ENQUÊTE PUBLIQUE

**COMMUNE DÉLÉGUÉE DE BRAMANS
COMMUNE DE VAL-CENIS**

**Demande d'Autorisation Environnementale
Création d'un aménagement hydroélectrique
Sur le torrent du Saint-Bernard**

RAPPORT D'ENQUÊTE

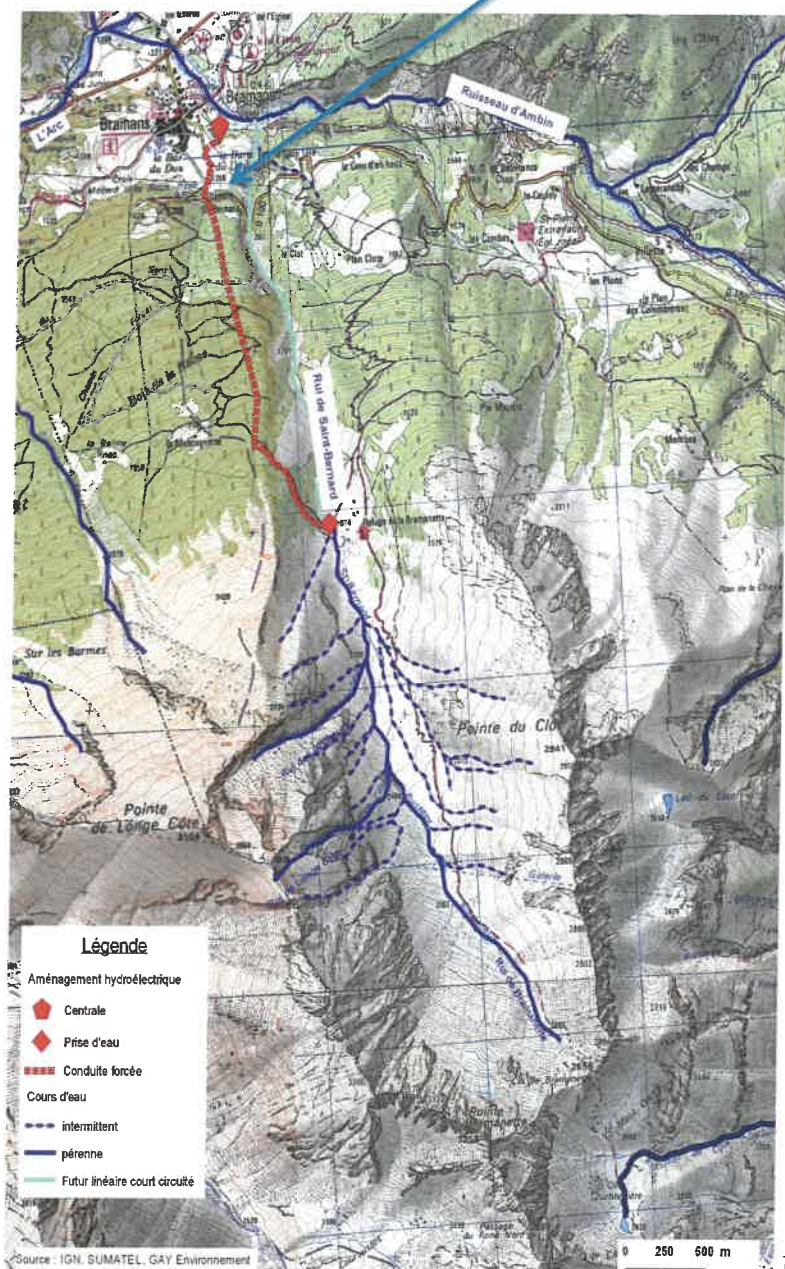
Il n'aurait pas inutile de mentionner le dénivelé entre les deux points cotés.

Je recommande (R3) de le faire.
